廃棄物管理施設の変更許可申請における質問回答表

令和4年 6月 16日  
 国立研究開発法人日本原子力研究開発機構  
 大洗研究所 環境保全部

廃棄物管理事業変更許可申請

令和 4 年 6 月 6 日 核燃料施設等の新規制基準適合性に係る審査会合（第 444 回）  
日本原子力研究開発機構大洗研究所廃棄物管理施設に係る事業変更許可申請についてのご質問に対する回答

# 使用の停止に係るプロセス

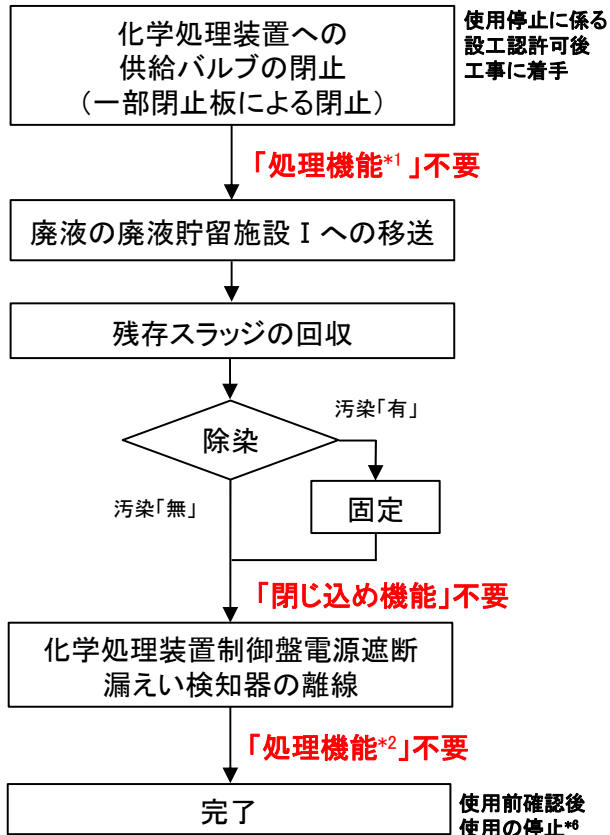
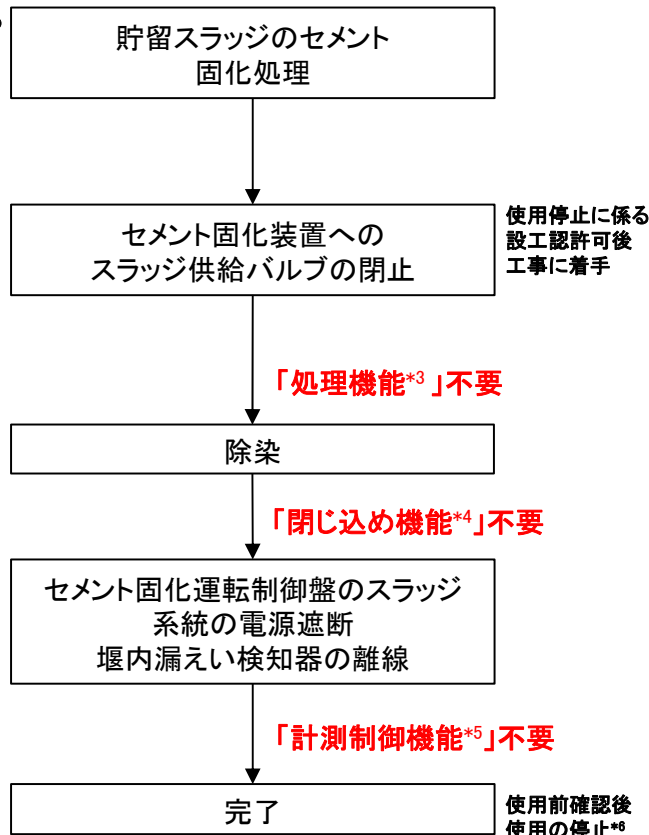
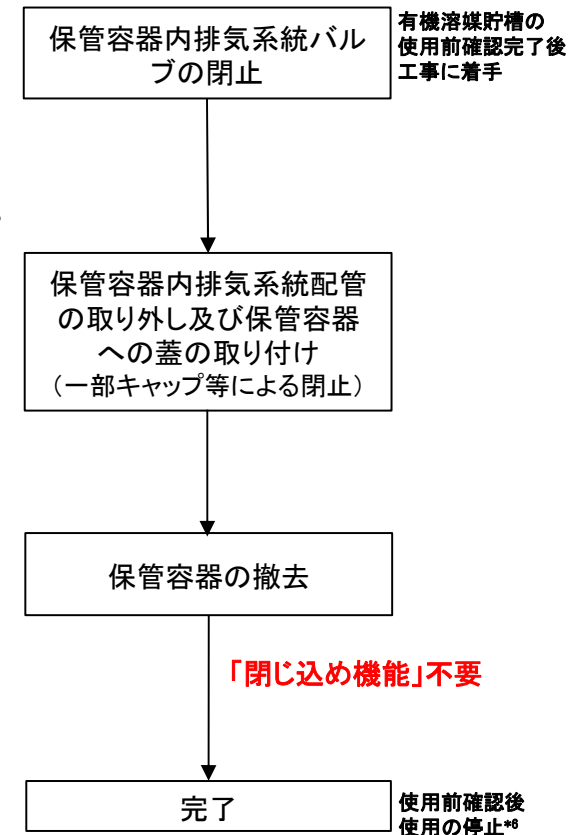
有機廃液一時格納庫及び化学処理装置（一部）の使用の停止について、今後の工事工程、方法及び設工認の申請時期を明確にすること。

有機廃液一時格納庫及び化学処理装置の使用を停止する場合は、使用停止措置に係る使用前確認が完了しなければ廃棄物管理施設の新規制基準の適合確認が完了しないことから、使用前確認は、新規制基準の適合確認の完了前もしくは同時とすることが必要である。

有機廃液一時格納庫の使用停止については、 $\beta \cdot \gamma$  固体処理棟Ⅲの有機溶媒貯槽が液体廃棄物の受入れ施設として使用前確認を完了した後でないと、有機廃液の受入れ施設がなくなり受け入れることが出来ないことから、有機溶媒貯槽の使用前確認完了後、使用停止のための工事に着手する。

化学処理装置等の使用停止については、処理対象の廃液の処理が廃液蒸発装置Ⅰで実施可能であるため、使用停止に係る設工認の認可をもって使用停止のための工事に着手する。

化学処理装置等の使用停止は、竜巻対策としての本設工認における適合性確認と関連していることから、使用停止に係る設工認は、現在申請中の設工認を補正し対応する。また、有機廃液一時格納庫も併せて補正する。なお、設工認の補正は、9月上旬を予定している。

使用停止に当たっては、添付の使用停止に係るプロセスに従って「閉じ込め機能」、「処理機能」、「計測制御機能」及び「放射線管理機能」等の機能が不要となる措置を講じる。
